## LAUDO TÉCNICO Nº 02/2018

Ref: PAAF 0024.15.007336-9 e IC 0024.12.007725-0

1. **Objeto:** Imóvel localizado na rua Denver nº 83<sup>1</sup>, Bairro Santa Lúcia.
2. **Município:** Belo Horizonte.
3. **Proprietário:**
4. **Proteção :** Perímetro de entorno do tombamento municipal da Serra do Curral.
5. **Objetivo:** Análise da regularidade da construção e do impacto a paisagem.
6. **Considerações preliminares:**

Figura 11 – Mapa elaborado pelo CDPCM/BH definindo as alturas máximas das edificações no perímetro de entorno da Serra do Curral. A seta amarela assinala a localização do empreendimento em análise.

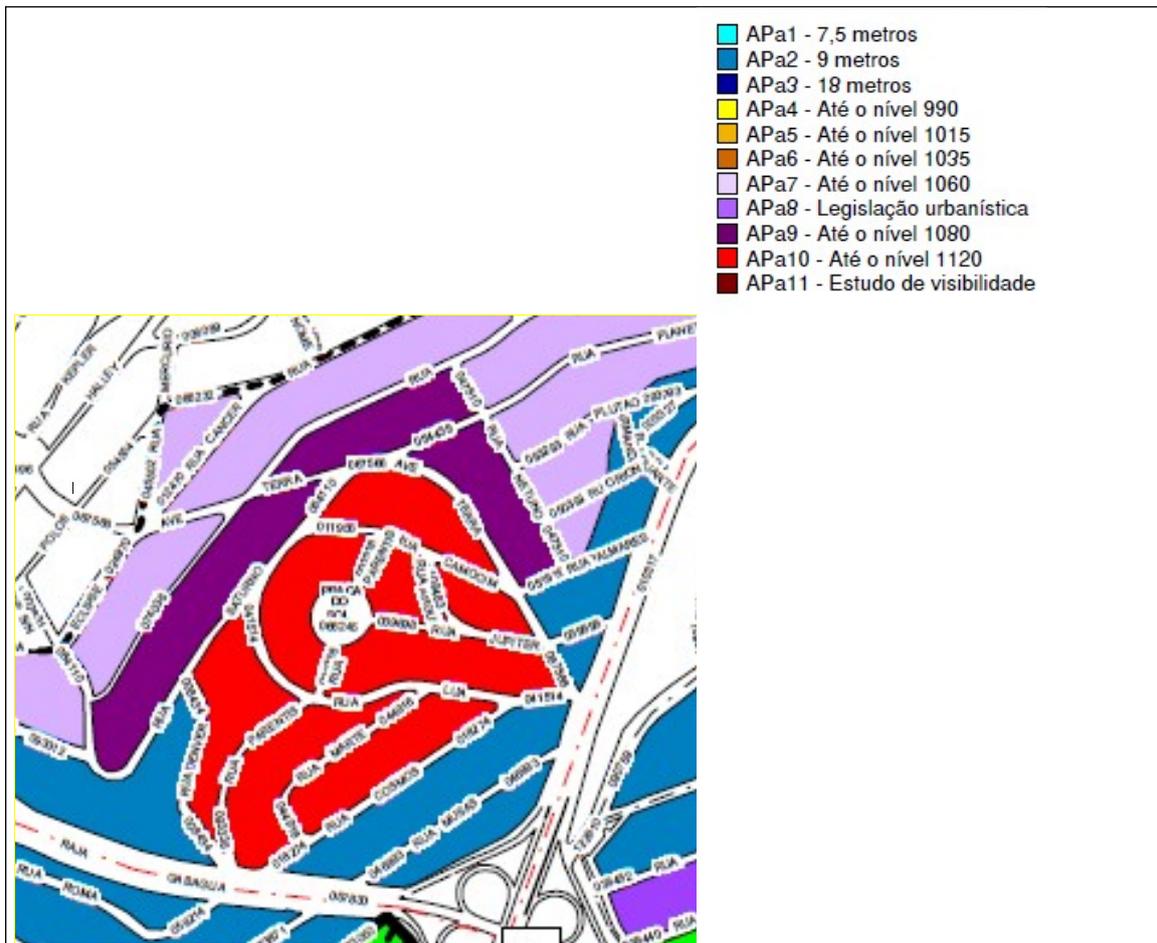
Em análise ao Mapa elaborado pelo CDPCM/BH, verifica-se que o terreno em estudo situa-se em área classificada como Apa 02, onde a altimetria máxima das edificações a serem construídas é 9 metros.

Conclui-se, portanto, que a edificação construída acima da altimetria permitida de 9 metros (que corresponde a três pavimentos acima do pilotis) é irregular, conforme legislação municipal. Estariam irregulares os demais 9 pavimentos.

Para regularizar a situação existente, seria necessária a demolição de aproximadamente 9 (nove) pavimentos, para que a edificação não ultrapasse a altura máxima de 9 metros.
